OBJET : Demande de permis d'urbanisme – Décision du Fonctionnaire délégué.

Projet : la construction d'une crèche d'une capacité de 42 places

DECISION D'OCTROI DU PERMIS D'URBANISME PAR LA FONCTIONNAIRE DELEGUEE

Chemin d'accès

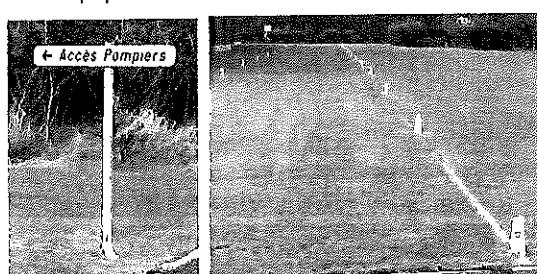
4. L'annexe 2/1 de l'Arrêté Royal fixant les normes de base impose :
- en son article 1. : « Les chemins d'accès visés au point 1.1 sont déterminés en accord avec les services d'incendie, selon les lignes directrices suivantes »

- en son article 1.1. : « Pour les bâtiments à un seul niveau, les véhicules des services d'incendie doivent pouvoir parvenir au moins jusqu'à 60 mètres d'une façade du bâtiment ;

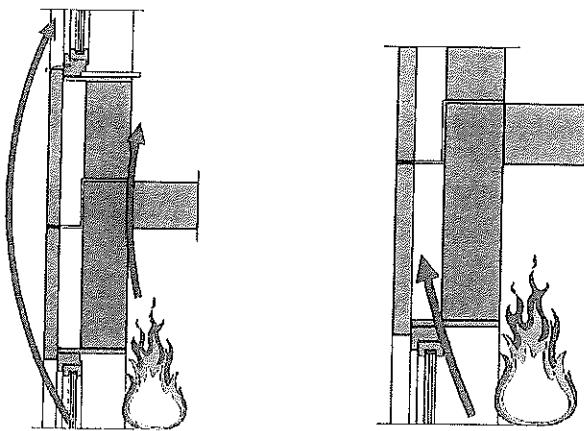
Il y a lieu de prévoir le cloisonnement EI 30 requis à l'article 3.4.2 dans l'épaisseur du faux-plafond si les plateaux ont une longueur supérieure à 25 mètres.

Lors de la réception des travaux, il y aura lieu de nous transmettre la preuve du respect de ces prescriptions (PV de classement ou rapport d'essai de réaction au feu + attestation de placement de l'entrepreneur).

A respecter.

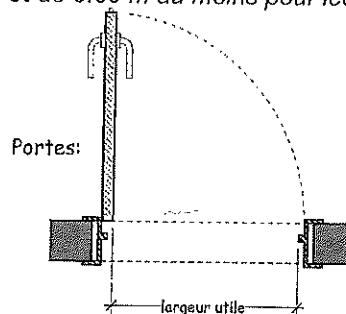
19. Le RGP stipule en son article 8.E.6 : « La largeur utile des volées d'escaliers et des paliers est de 1 m au moins. Lors de l'ouverture des portes, la largeur utile des paliers ne peut être réduite à une valeur inférieure. Cet article n'est pas d'application pour les escaliers existants ».

A respecter (tel semble être le cas).

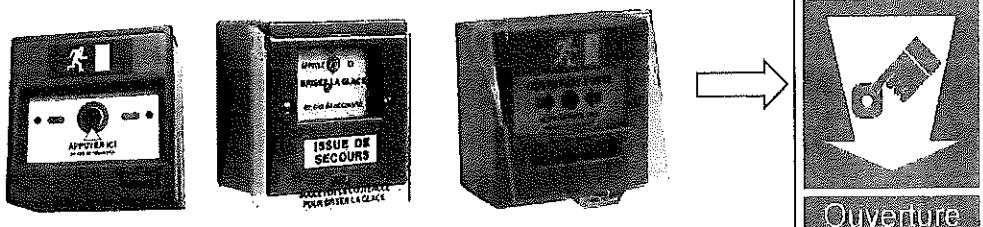
23. L'annexe 2/1 de l'Arrêté Royal fixant les normes de base impose en son article 4.4.1.2 : « sur le parcours des chemins d'évacuation, les portes ne peuvent comporter de verrouillage empêchant l'évacuation ».

En conséquence, toutes les portes situées sur le parcours des évacuations doivent pouvoir s'ouvrir facilement et immédiatement par toute personne qui aurait besoin de les utiliser en cas d'urgence.

Nous recommandons d'équiper toutes les issues d'une quincaillerie du type « antipanique » ; les issues équipées de serrures seront munies de serrures du type « antipanique » (déverrouillage du pêne lançant et du pêne dormant par rotation de la bâquille) ou, au moins, de cylindres (barilletts) du type « à bouton ».
